## ANNEXE N°25 : Plans

### Projet Realex

Rue de la Loi \_ 1040 Bruxelles  
Demande de Permis d'Urbanisme amendée

Maison sise 91 Rue de la Loi

Figure 1 b : Projet amendé - Élévation de la zone de raccord entre le nouvel immeuble et la façade classée

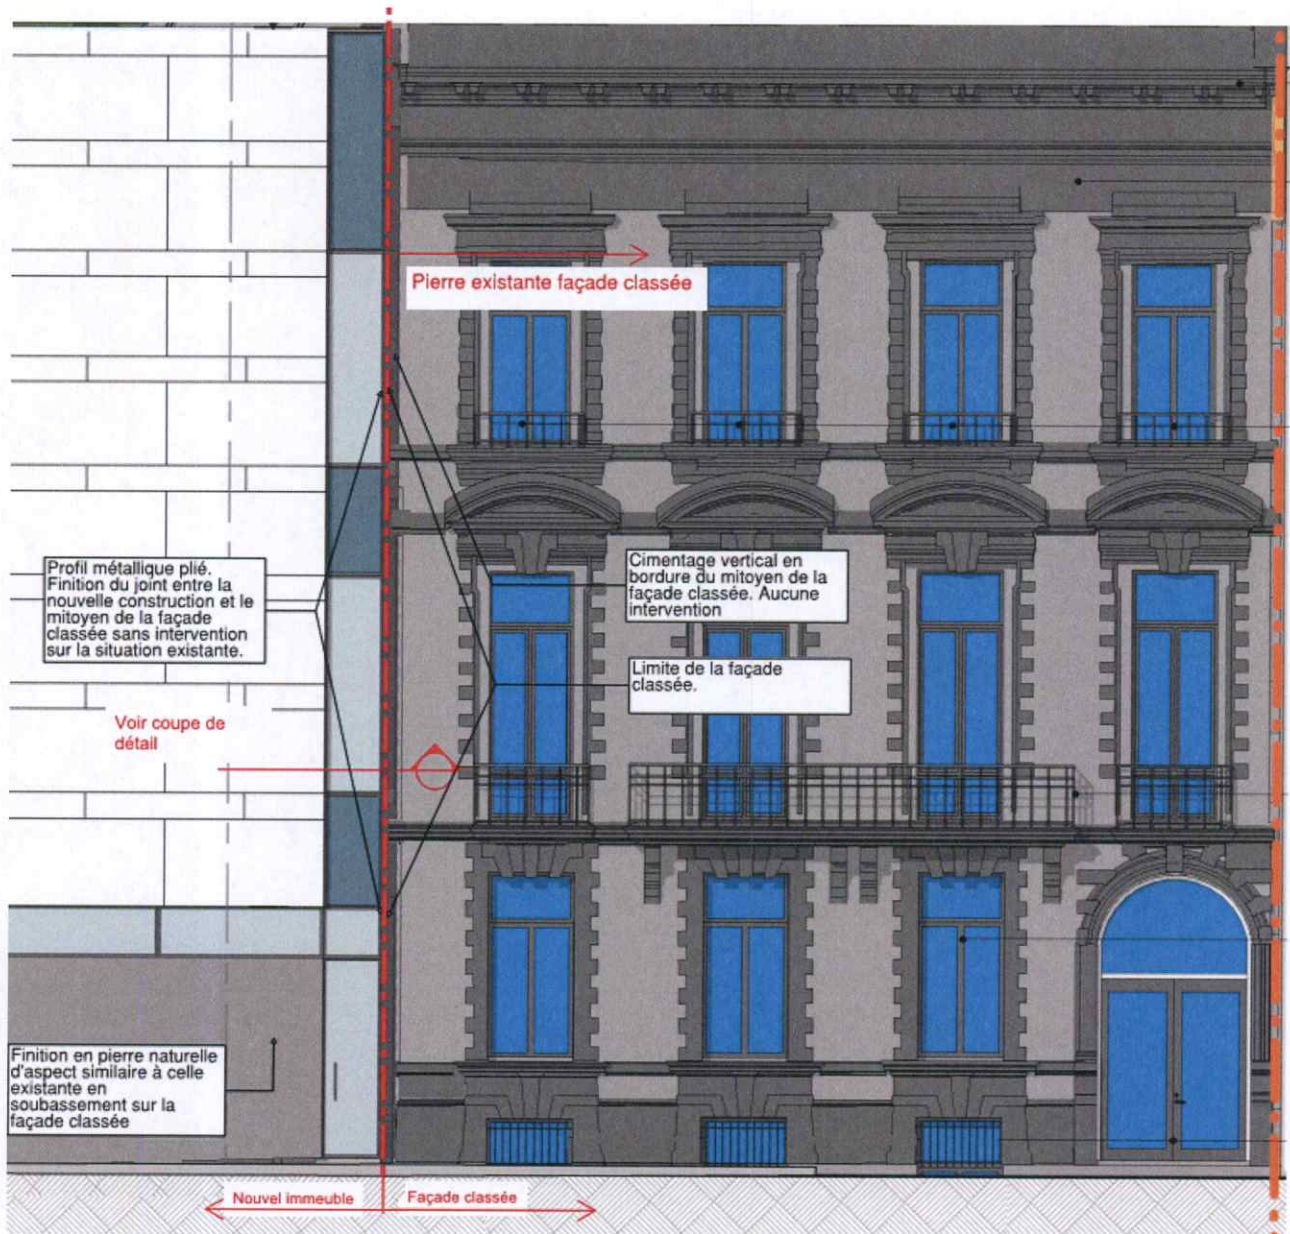
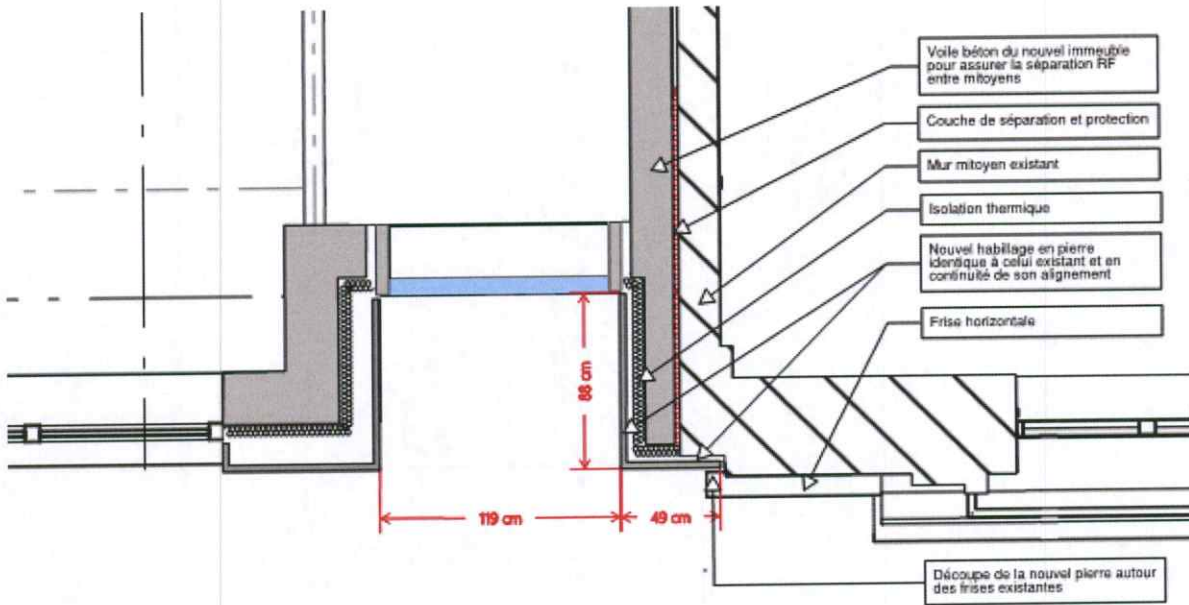
Dans le projet initial, le nouveau volume de raccord présentait une architecture cherchant à retrouver le rythme des baies vitrées présentes sur la façade classée. Au droit de la jonction avec le mitoyen, le raccord était constitué d'une partie verticale en retrait dont la face latérale (sur le mitoyen) était habillée d'une pierre rappelant celle présente sur la façade classée, cet habillage en pierre revenant sur le bord de la façade classée pour se raccorder à celle-ci. Voir à ce sujet les figures 1a, 2a et 3a ci-dessous.

La jonction entre ce volume de raccord et la façade de la maison, qui dans le projet initial était en recul et formait un creux, est réaligné sur le même plan que la maison de manière à privilégier un aspect de continué. Néanmoins à l'approche du mitoyen, un élément vitré vertical assure une transition « douce » entre ce volume et la façade classée. Cet élément vitré est réalisé en très léger retrait de manière à pouvoir réaliser le raccord sur le côté latéral du mur mitoyen, de telle sorte qu'il n'entraîne aucune intervention sur la façade classée

Il est constitué par un profil discret en aluminium thermolaqué appliqué sur la tranche latérale du mitoyen

Voir à ce sujet les figures 1b, 2b et 3b ci-dessous.

Figure 4 b : Projet amendé – Remplacement à l'identique des châssis existants.

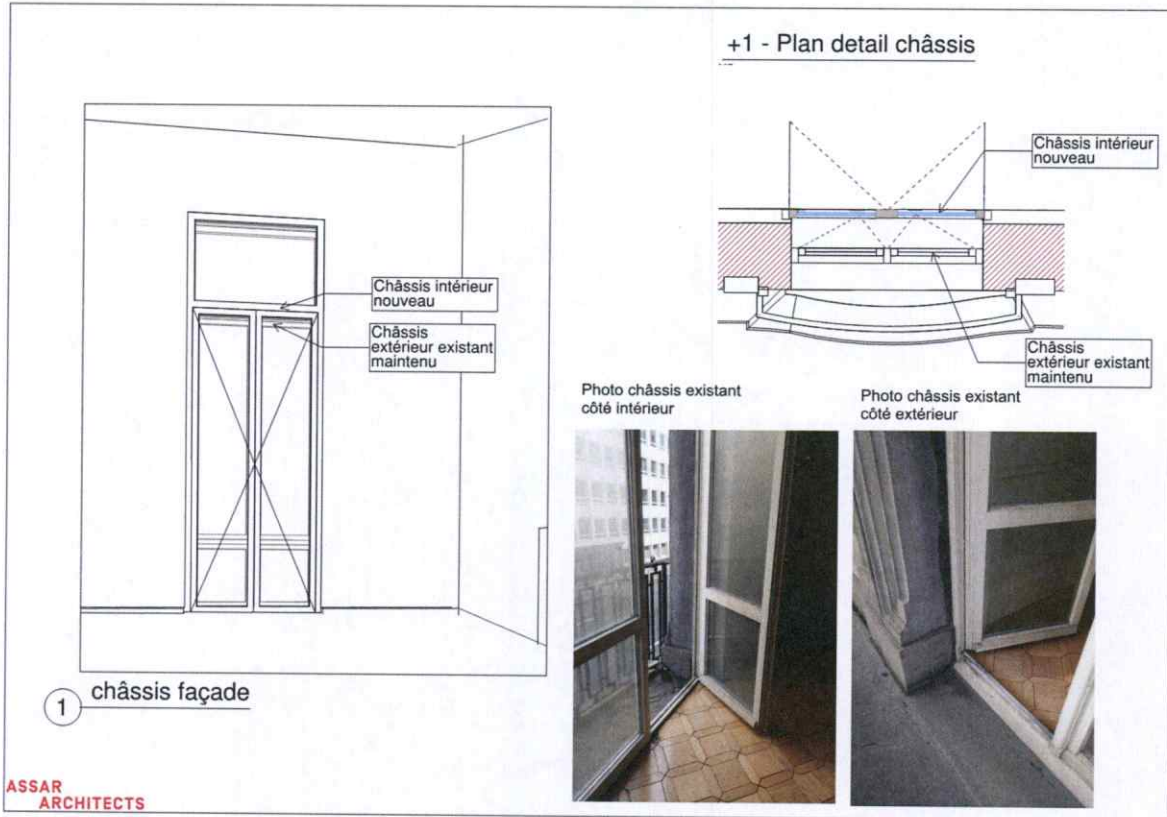
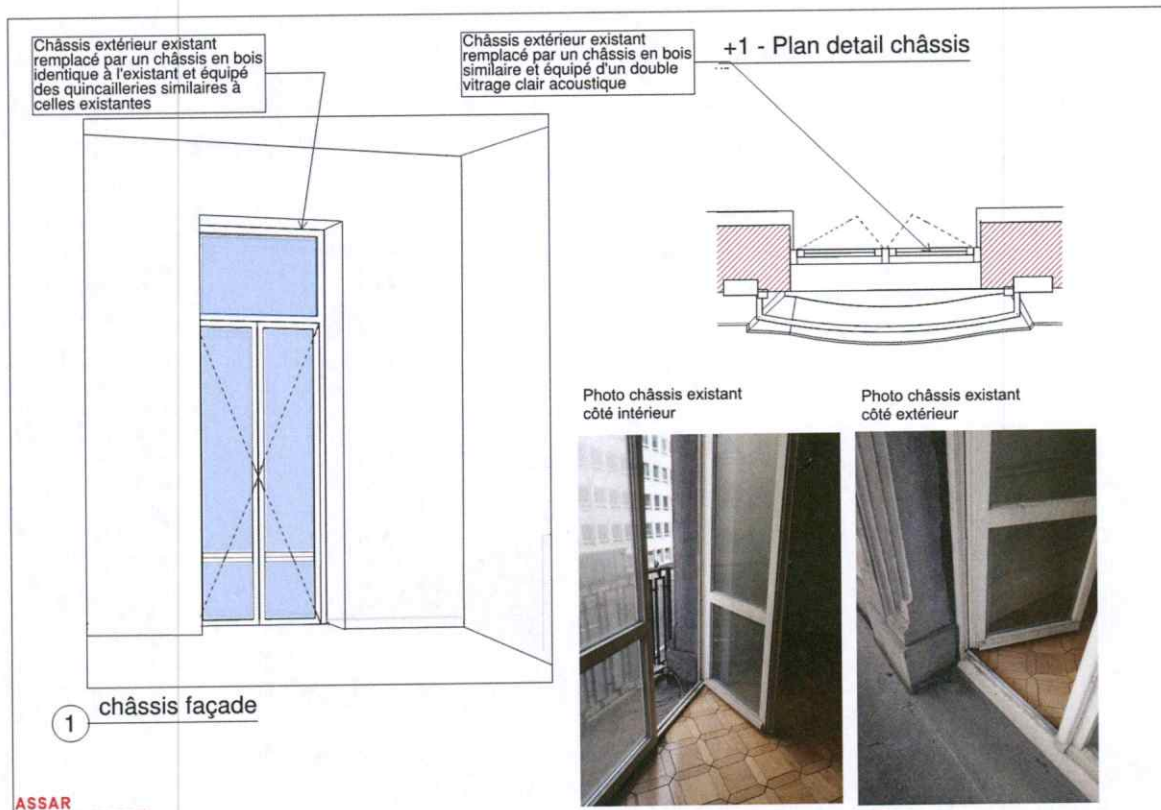
Le projet initial prévoyait un système de doublage des châssis existants par des nouveaux châssis intérieurs. (voir figure 4 a). Suivant les recommandations de l'étude d'incidence, cette solution impliquerait le placement de vitrage réfléchissant dans les châssis existants extérieurs afin de masquer cette doublure qui aurait un impact visuel sur la façade classée. Il est à noter que les châssis existants ne sont pas d'origine et date des années septante.

Le projet amendé prévoit dès lors le remplacement de ces châssis, par des châssis identiques présentant les performances thermiques et acoustiques requises. Ce remplacement de châssis à l'identique n'affecte pas la façade classée et ne constitue pas une intervention sur celle-ci au sens de l'article 177, §2 du COBAT (ancienne version).

Ces châssis seront en bois de dimension et sections identiques à ceux existants tel que schématisé sur la figure 4 b.
